泊発電所3号炉 設置許可基準規則等への基準適合について 第10条（誤操作の防止）

（審査会合における指摘事項回答）

2023年1月10日
北海道電力株式会社

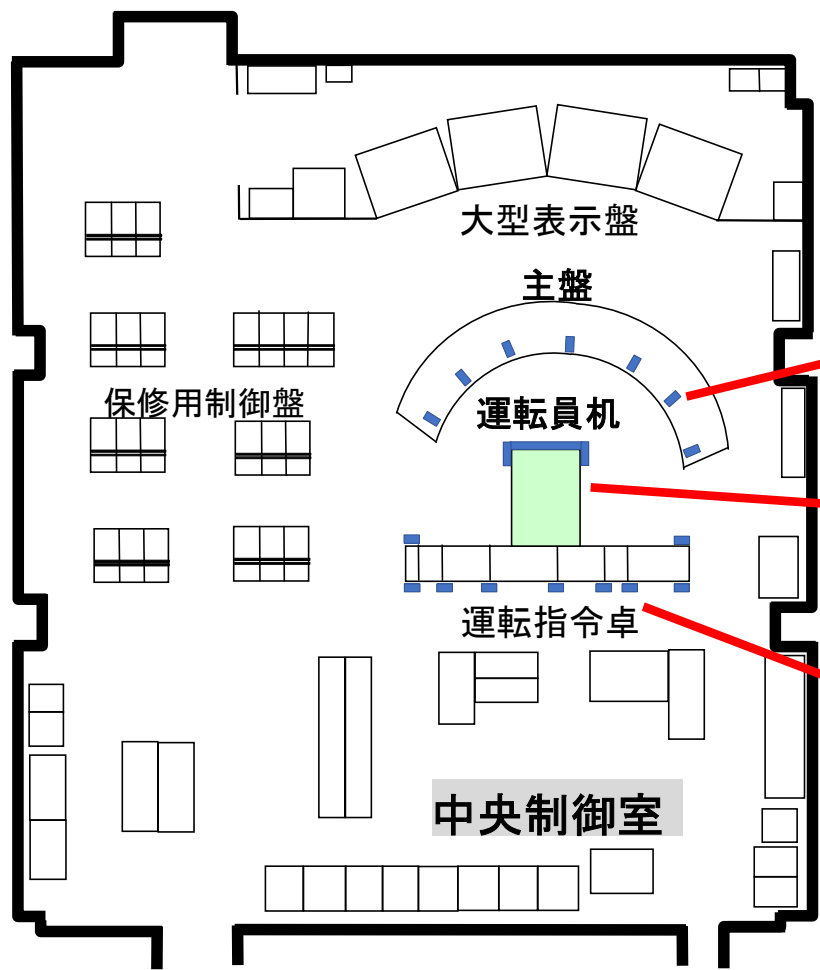
先行プラントでは、中央制御室において、手すりの設置等により、地震発生時においても運転操作に影響を与えない設計としているが、泊3号炉では、地震発生時には主盤等のデスク部につかまることとしていることに関して、その設計方針が適合性の観点から適切であり、運転操作に影響を与えないことを説明すること。

- 泊3号炉において地震発生時に主盤等のデスク部につかまることとしていた設計方針を変更し、中央制御盤及び運転員机に手摺を設置することとする。
- 手摺を設置することにより、地震発生時における「操作器への誤接触防止」及び「運転員の安全確保」を確実に達成できる設計とする。
- 手摺の設置イメージを次頁に示す。
